***Intervento per la realizzazione di un impianto
idroelettrico, nel punto di rilascio delle acque del DMV
dell'invaso di Chiauci (IS)***

***Proponente: Consorzio di Bonifica Sud – Bacino
Moro, Sangro, Sinello e Trigno***

Campobasso, 21 giugno 2021

Relazione di Istruttoria Tecnica

Figura 1 - Stralcio CORINE LAND COVER IV Livello con tracciato e opere (in rosso cavidotto – in nero elettrodotta)

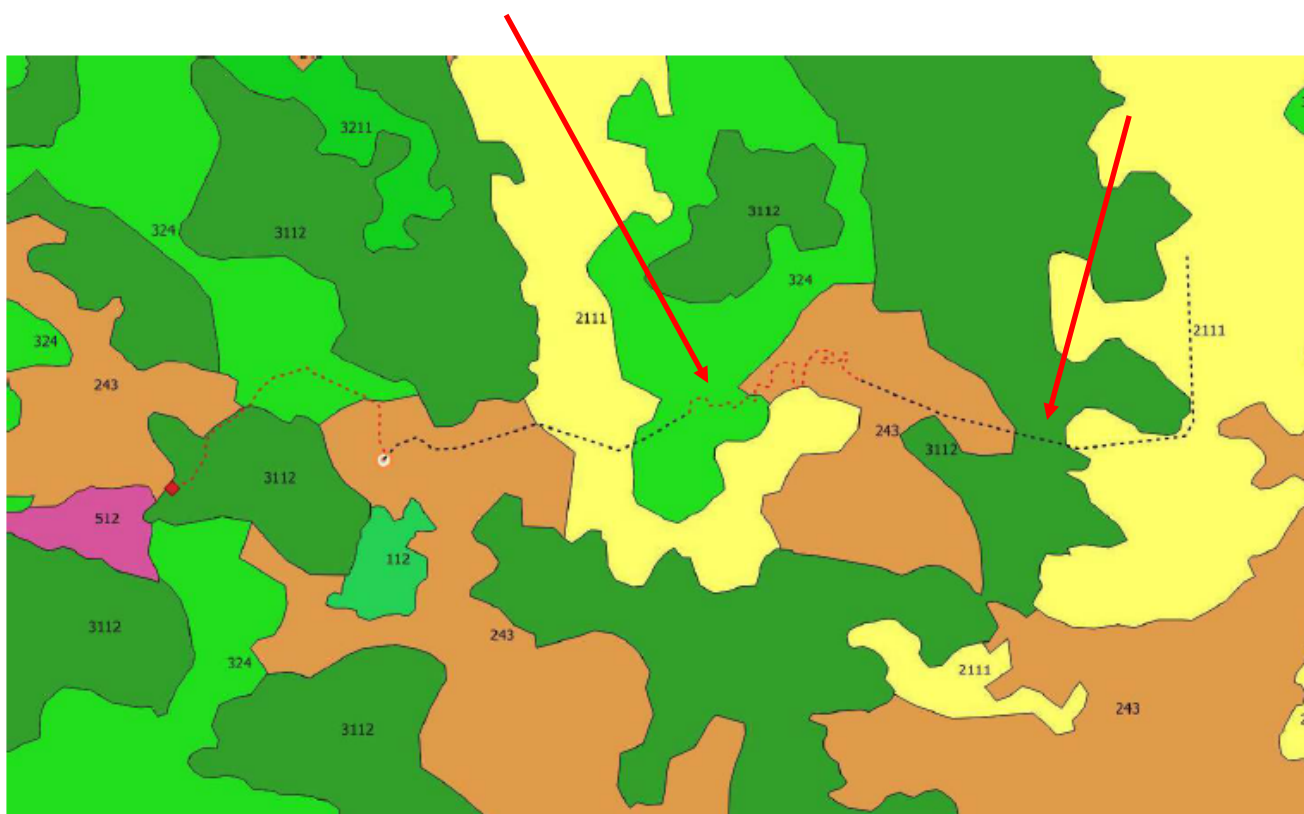
alcuna formazione arborea o arbustiva, mentre tracciati utilizzati sono già esistenti o ricadono in aree coltivate. Per questo motivo l'impatto su tale tipologia di copertura del suolo può dirsi non significativo (cfr. figura che segue).

Relativamente alle porzioni coperte da boschi a prevalenza di querce caducifoglie (**3112**), invece, la reale e permanente sottrazione di suolo sarà quella dovuta alla superficie del sostegno, di diametro massimo pari a 60 cm, per un'area di circa 2 m (cfr. figura che segue).
